ÉV JUNIOR TÁJÉPÍTÉSZE DÍJ PÁLYÁZAT – 2026

KÉRDÉSEK, VÁLASZOK

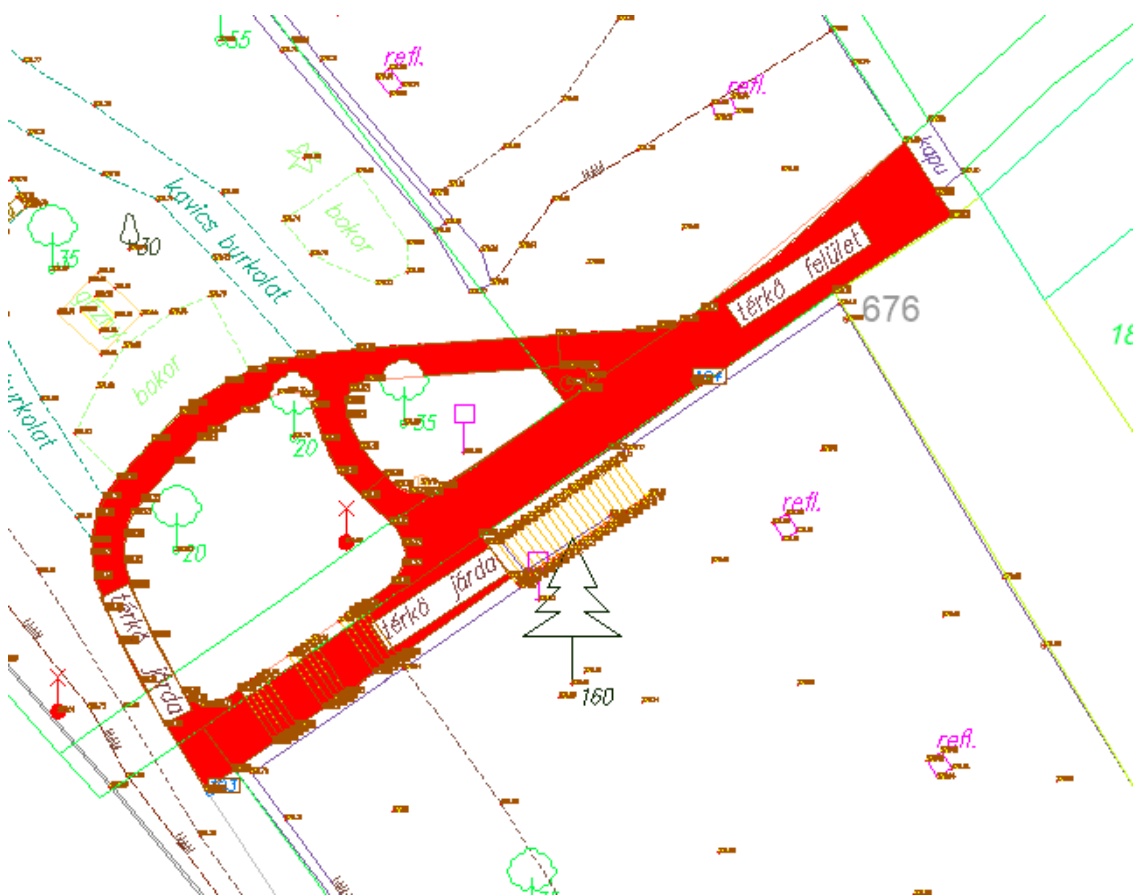
9. A gyalogos ösvények nyomvonalát és a lépcsők helyét meg lehet változtatni a 1821 helyrajzi számú területen?

Válasz: Ezek megváltoztathatók, kivéve az alábbi rajzon pirossal jelölt létesítményeket.
